DODATEK Č. 7 KE SMLouvĚ O DíLO Č. OVZ-VZZR-2021-012

Smluvní strany mezi sebou uzavřely dne 24. 2. 2022 smlouvu o dílo č. OVZ-VZZR-2021-012, jejímž předmětem je zhotovení díla: „Multimodální uzel veřejné dopravy v Pardubicích – Terminál B“ (dále jen jako „SOD“).

Multimodální uzel veřejné dopravy v Pardubicích Terminál B
Terminál B CZ.06.1.13/0.0/0.0/16_045/0016768

Revize kuchyňské sestavy v objektu SO 701 dle projektové dokumentace ZSPD

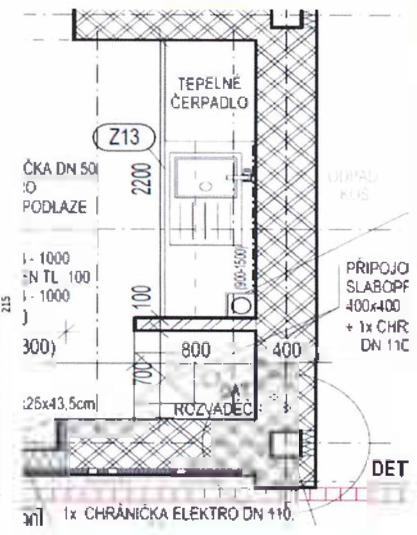
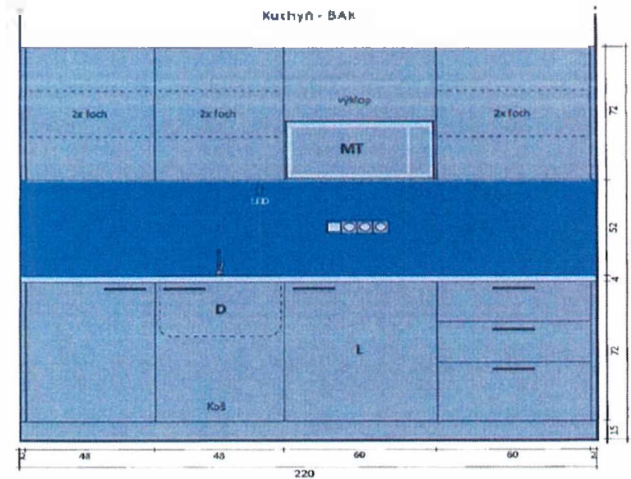
Na základě změny stavby před jejím dokončením (ZSPD) vyvolané demolicí SO 01 byla předložena revize stavebně technického řešení objektu SO 701. Důvodem k provedení této změny je rozhodnutí vedení města o provedení demolice budovy č.p. 2560, které bylo přijato v době po zahájení realizace stavby Terminálu B. K demolici původně v projektu zachované části budovy byla skutečnost, že po zahájení demoličních prací se začaly na této části objektu objevovat statické poruchy, se kterými projekt nepočítal. Na základě zpracovaného statického posouzení bylo vzhledem ke stavu objektu rozhodnuto o nutnosti jeho kompletní demolice. Provedení změny a úpravy kuchyňské sestavy v objektu SO 701 je nutné vlivem nového umístění datového rozvaděče do objektu SO 701, přičemž původní umístění tohoto rozvaděče bylo v podzemním podlaží demolované budovy č.p. 2560. Tuto skutečnost, kterou původní projektové řešení nepředpokládalo, objednatel jednající s náležitou péčí nemohl v době zahájení realizace investiční akce předvídat.

- (Z13) DODAVKA A MONTÁŽ KUCHYŇSKÁ LINKA + HORNÍ SKŘÍŇKY
- KORPUZY SKŘÍŇEK BÍLÉ LAMINÉ
 - ČELA ZASUVKŮ A DVÍŘKA TMAVOSEDE LAMINÉ RAL 7016 ANTRACIT MAT
 - PRÁČOVNÍ DESKA IMITACE PŮHLEDNÉHO BETONU
 - OSVĚTLENÍ PRÁČOVNÍ DESKY LED PÁSKEM V HLINÍKOVÉ LIŠTĚ
 - JEDNODÍLNÝ DŘEZ GRANITOVÝ SEDY
 - VESTAVĚNÉ VYBAVENÍ: MIKROVLNNÁ TROUBA, CHLADNIČKA
 - RYCHLOVARNÁ KONVICE
 - ZADNÍ DESKA MŮČNÉ SKLO

174.	SP	X.766701.Z13.	Kompletní D+M kuchyňské linky dl.2,2 m (vč. skl. výplně mezi spodním a horním dílem) - bližší specifikace dle schválené dílenské dokumentace	kus	1,0	43 000,00	43 000		Sod
			vystavěnné vybavení - mikrovlnná trouba, chladnička, rychlovarná konvice						
			změna pouze ve skříňkách

TERMINAL PARDUBICE - SITUACE ZATRAVNĚNÍ - VYČÍSLENÍ LZ STAVBY A DEMOLICE s.r.o.
CELOVÁ VÝMĚRA OHUMUSOVANÝCH PLOCH : 1400 M2

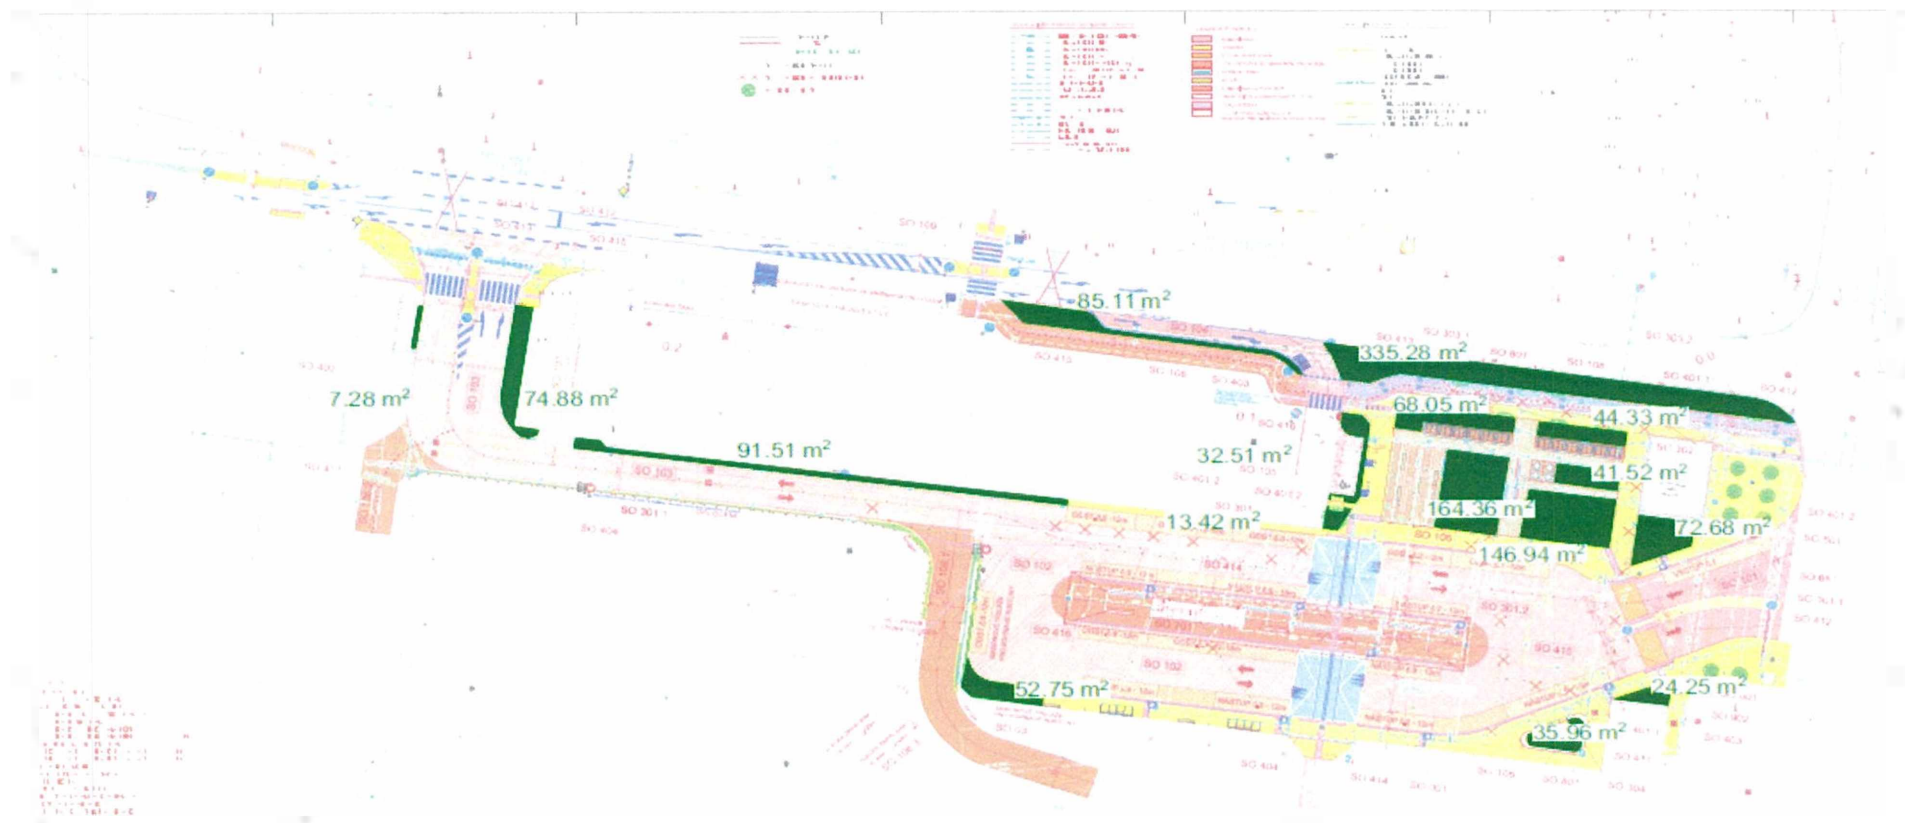
SO 801 Vegetační úpravy - změna v souvislosti se ZSPD vyvolaná demolicí SO 01

Na základě změny stavby před jejím dokončením (ZSPD) vyvolané demolicí SO 01 byla předložena revize a doplnění původního řešení objektu SO 801. Důvodem k provedení této změny je rozhodnutí vedení města o provedení demolice budovy č.p. 2560, které bylo přijato v době po zahájení realizace stavby Terminálu B. Změny se týkají doplnění vegetačních prvků o 1 kus stromu a 10 kusů keřů, doplnění zeminy a vrstvy ornice se založením trávníku na ploše zdemolované SO 01, tedy budovy č.p. 2560. Tuto skutečnost, kterou původní projektové řešení nepředpokládalo, objednatel jednající s náležitou péčí nemohl v době zahájení realizace investiční akce předvídat.

19_SO 105: Zpevněné plochy - doplněný obrubník u budovy dráhy

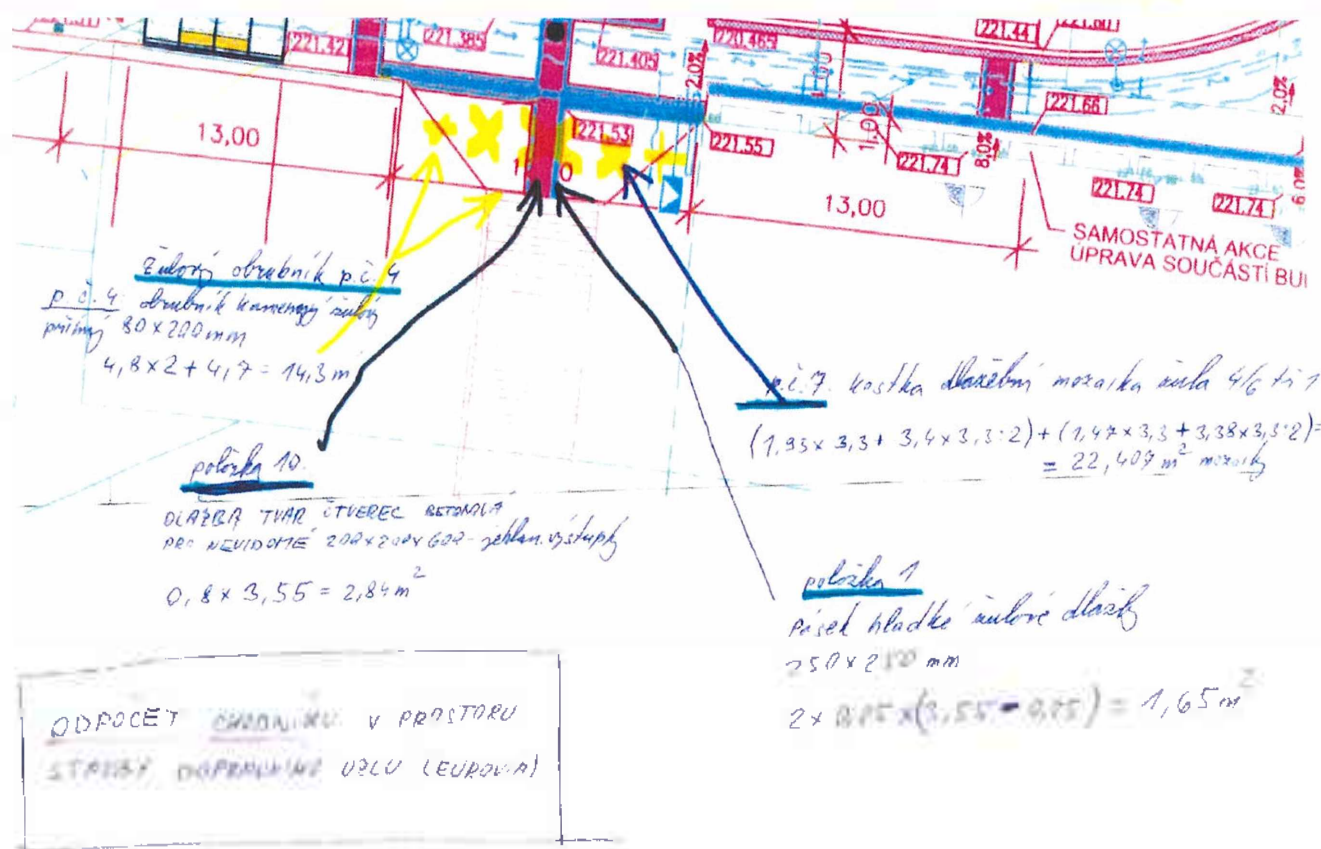
SO 105 Zpevněné plochy - Doplnění obrubníku u budovy západního křídla budovy č.p.217 pro jednoznačné vymezení a ohraničení ploch ve vlastnictví Statutárního města Pardubice a organizace Správa železnic s.o.. Důvodem změny je kvalitní stavebně technické provedení ukončení nových chodníků navazujících na stávající podzemní světlíky západního křídla budovy č.p. 217, která bude po dokončení stavby Terminálu B rekonstruována.

Pro zachování sklepních okének navrženo osadit podél budovy žulový obrubník 80*200mm ve vzdálenosti 1,0m a úpravu sklepních okének a přilehlého pruhu řešit v rámci opravy budovy

19_SO 105: Zpevněné plochy - doplněný pásek v prostoru terminálu A

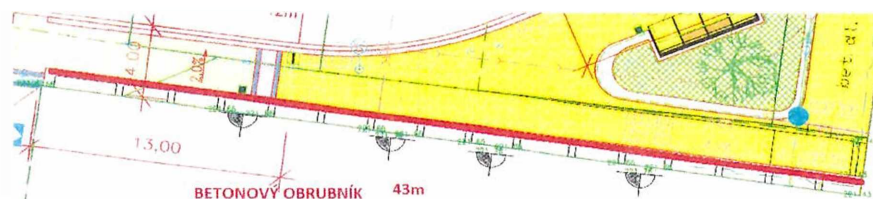
SO 105 Zpevněné plochy - Doplněný pásek hmatné dlažby v napojení na chodníky navazujícího terminálu A pro vytvoření vodící linie v propojení pochůzných ploch Terminálu B a Terminálu A.

19_SO 105: Zpevněné plochy - ZPEVNĚNÁ PLOCHA POD PŘÍSTŘEŠKEM NA POPELNICE - zatravnění řešeno v jiném zI)

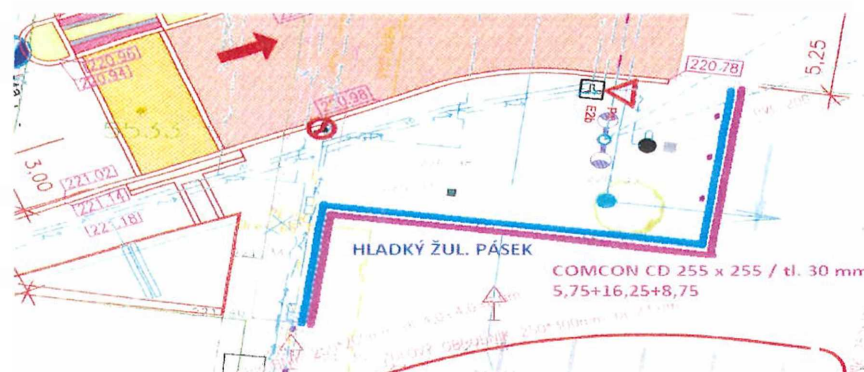
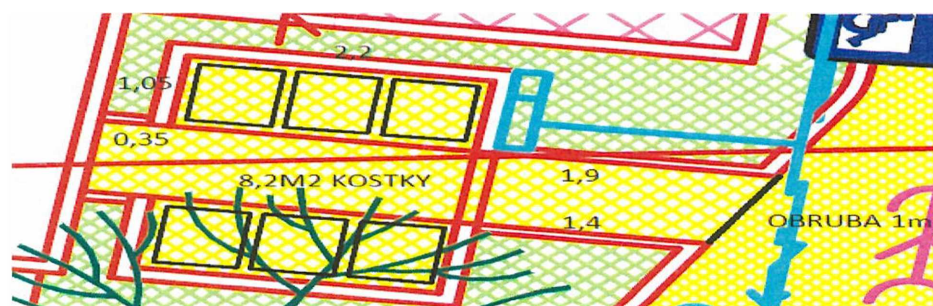
SO 105 Zpevněné plochy - Odpočet zpevněné plochy přístřešku na popelnice, přičemž tato plocha bude změnou provedena jako travnatá. Tato změna je vyvolána rozhodnutím o demolici SO 01, přičemž rozhodnutí o provedení demolice SO 01 bylo přijato v době po zahájení realizace stavby Terminál B.
